大飯発電所の地震動に係る試算の過程等について

平成28年7月27日

原子力規制庁

大飯発電所の地震動の試算結果について

レシピに基づいた特性化震源モデル構築の試み(1)

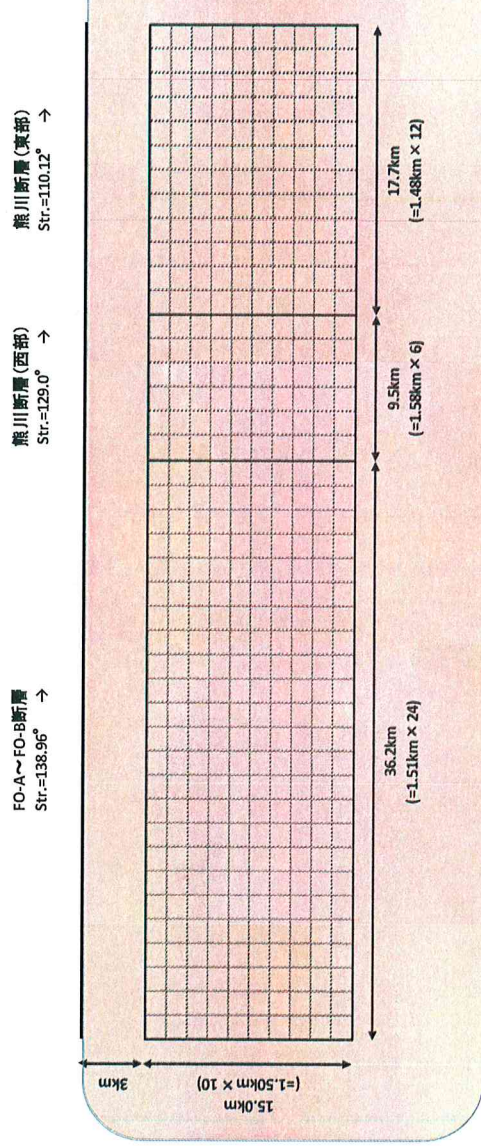
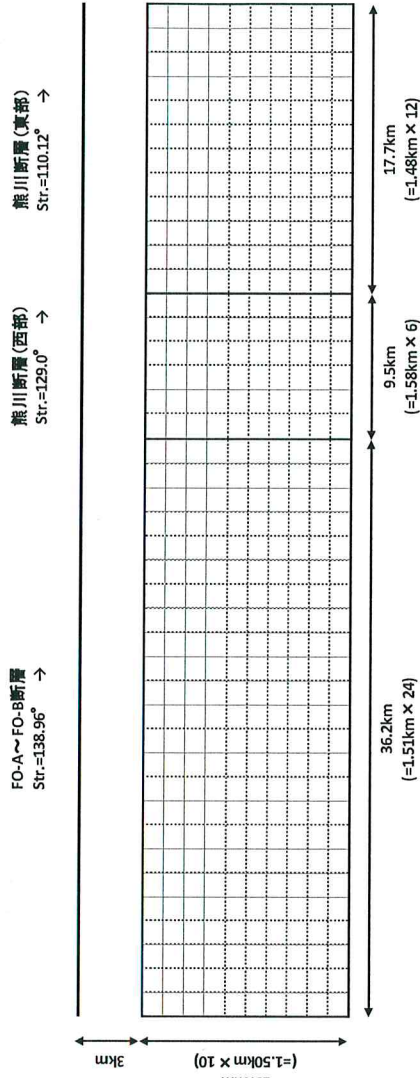
レシピの手順に従うと、アスペリティの総面積は断層面積の約1.9倍となる。アスペリティが震源断層の一部であることと矛盾する。

レシピに基づいた特性化震源モデル構築の試み(2)

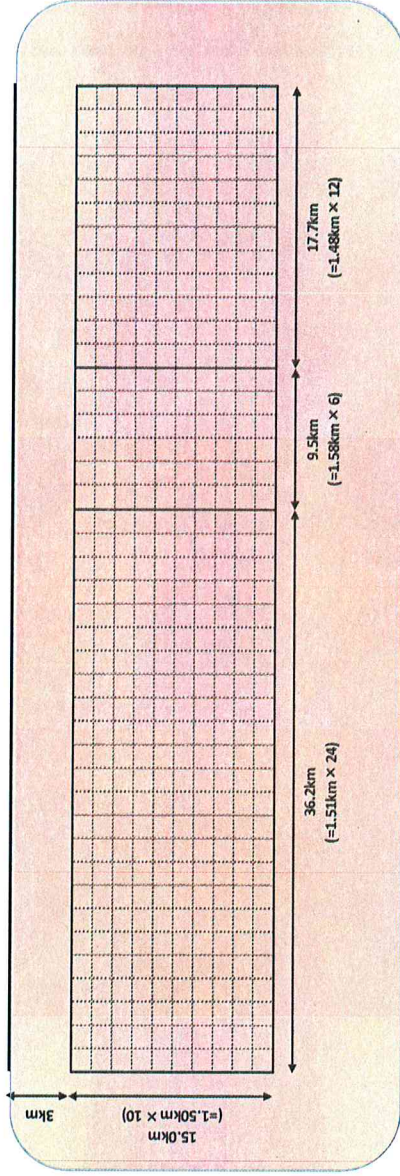
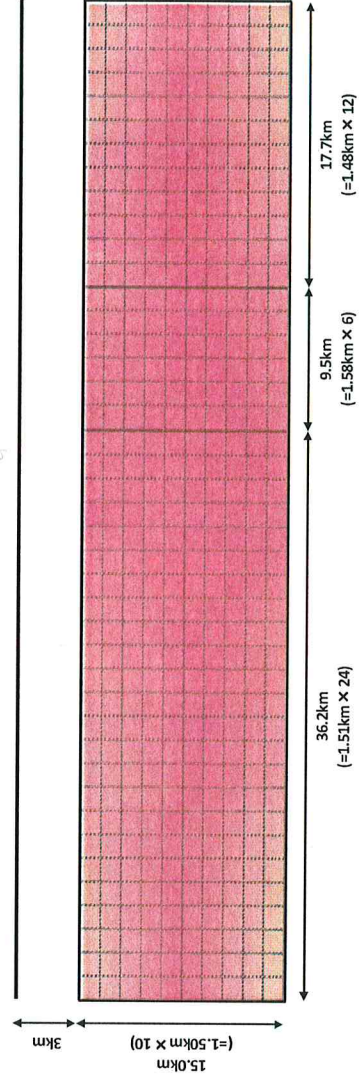
- ◆ 試み(1)の検討から、武村式に基づく地震モーメント M_0 をレシピへ適用した場合、アスペリティの総面積が断層面積を上回り、レシピ手順では対応できないことが判明した。ここで、その他の試算モデルの設定を試みた。

アスペリティを震源断層領域全体に等しくすること(②一様破壊モデル)も考えられるが、レシピで扱われる特性化震源モデルは地震学の知見に基づき断層の不均質性を考慮したものであり、これと矛盾する。

また、②一様破壊モデルの場合、応力降下量は10.8MPa (=基本モデル平均応力降下量3.1MPa $\times$ 3.49)となるが、関西電力の基本ケースのモデルでは、アスペリティ領域に14.1MPaの応力降下量を設定している。強震動評価の観点からは、②一様破壊モデルを用いた強震動が関西電力の基本モデルより小さくなると予想される。

以上より、②一様破壊モデルは用いないこととし、関西電力の設定したアスペリティの位置及び面積を採用する。

レシピに基づいた特性化震源モデル構築の試み(3)

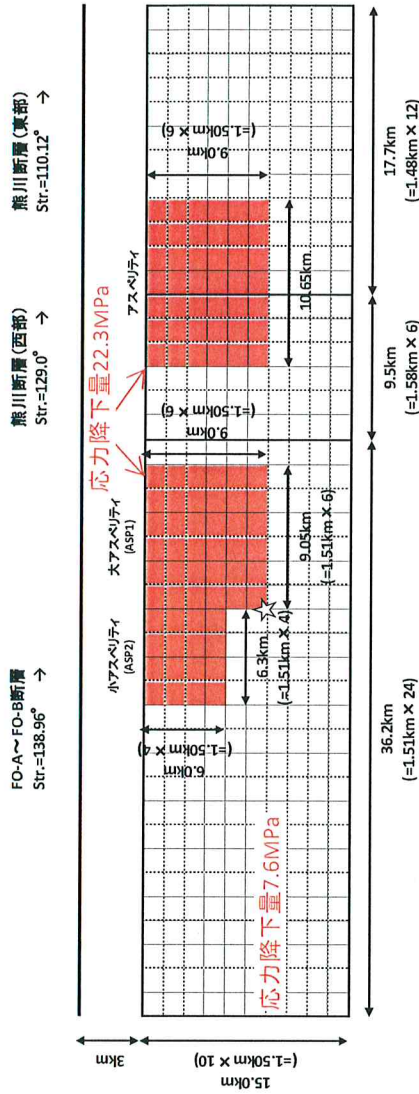
- ◆単純に地震モーメントを入倉・三宅式から武村式に置き換えると、レシピに基づく特性化震源モデルの構築が出来ないことが分かった。
- ◆今回の試算ではレシピ中の算定式を用いているが、レシピとは異なる手順で試算モデルを構築した。その結果、アスペリティに既に大きな応力降下量を設定した上に、地震モーメントを変えないように背景領域にも大きな応力降下量を設定することが必要となった。これは、通常2～3MPa程度の背景領域の応力降下量と比べ約3倍の値である。

試算に用いた震源断層モデルと主要パラメータ

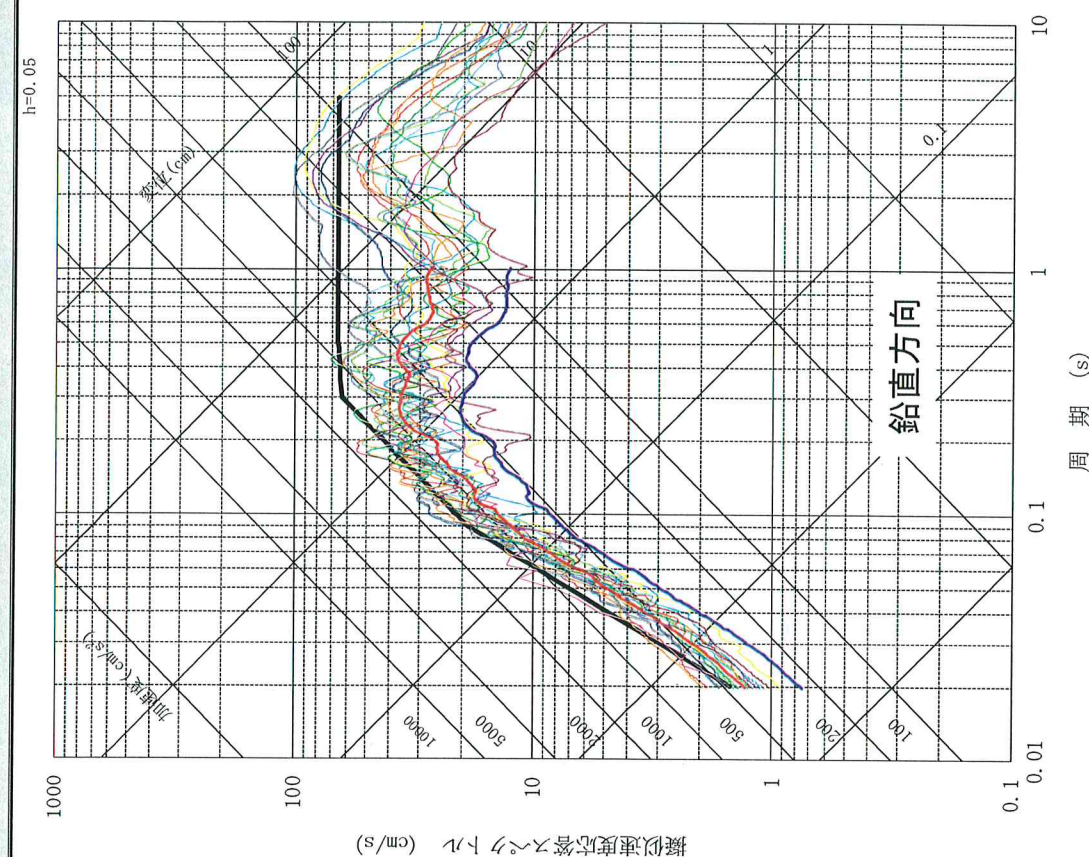
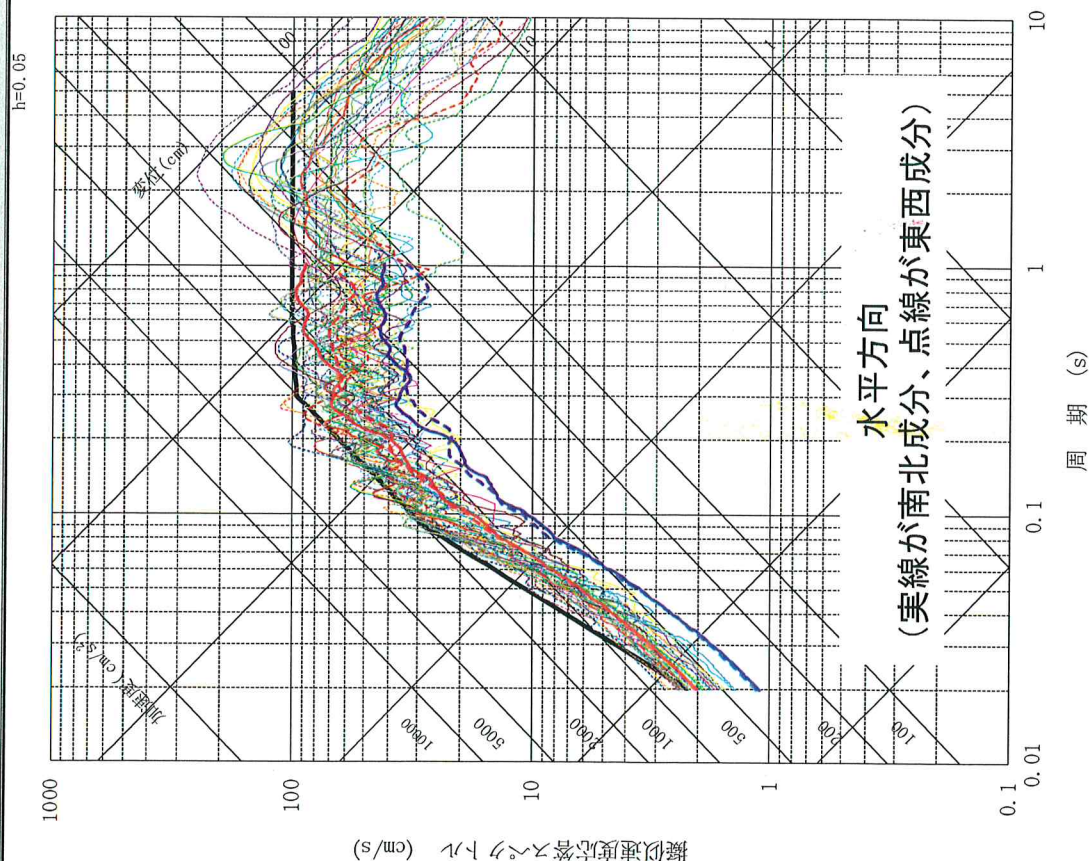
入倉・三宅式と武村(1998)では、地震モーメントの求め方(震源断層面積から又は地表断層長さから)が異なるが、試算では断層形状等の震源断層モデルは変えていない。断層形状を変えずに武村式を用いると、地震モーメントは3.49倍、短周期レベルは1.51倍となった。また、応力降下量は1.58倍とした。

試算結果と基準地震動 (Ss-1～Ss-19) との比較

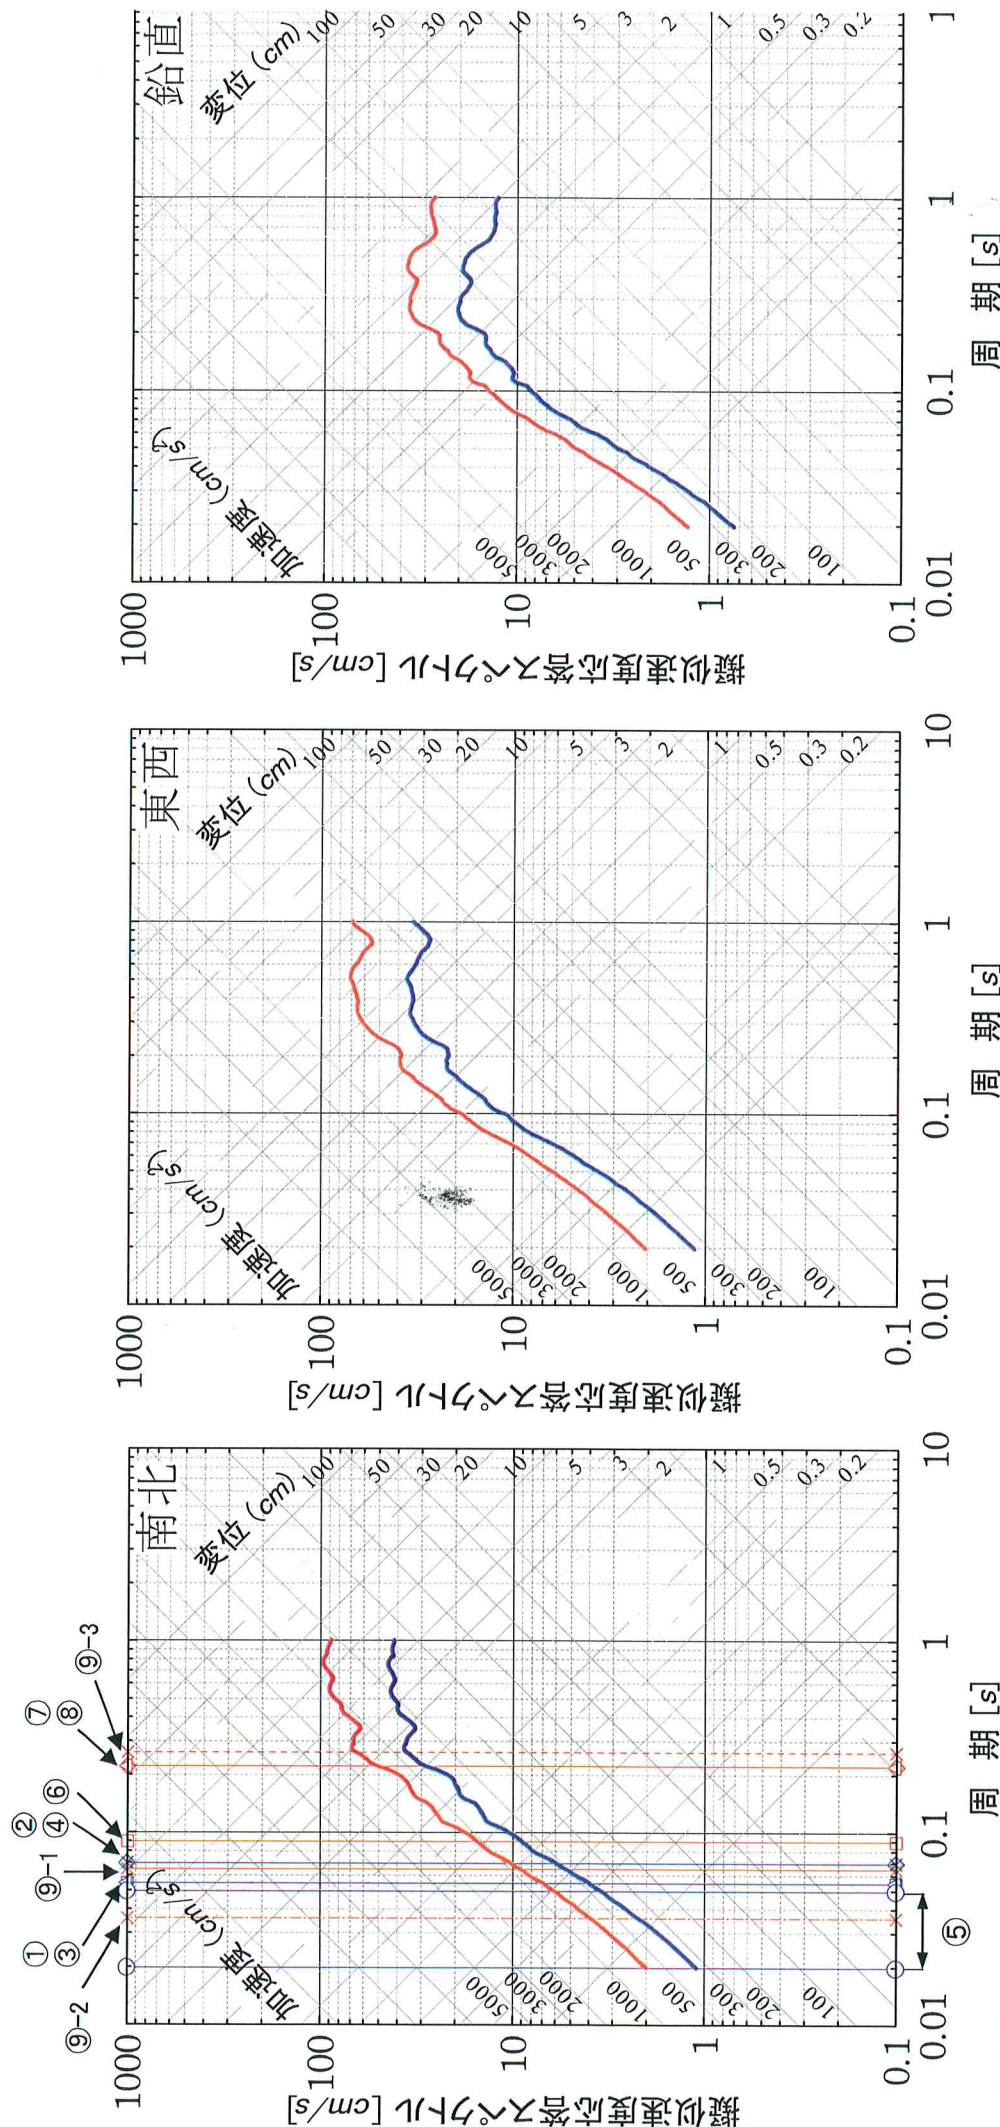
試算結果は、別紙4のとおりであり、武村式を用いて試算した地震動の応答スペクトルのレベルを基準地震動（ $S_s-1 \sim S_s-19$ ）のレベルと比較すると、短周期（周期0.02～1秒）では、基準地震動（ $S_s-1 \sim S_s-19$ ）のレベルに収まっている。大飯発電所の主要な機器・設備（原子炉格納容器、原子炉圧力容器、蒸気発生器等）の固有周期が概ねこの範囲にあることを踏まえると、現在継続中の大飯発電所の審査において、基準地震動の見直しを求める必要はないものとする。
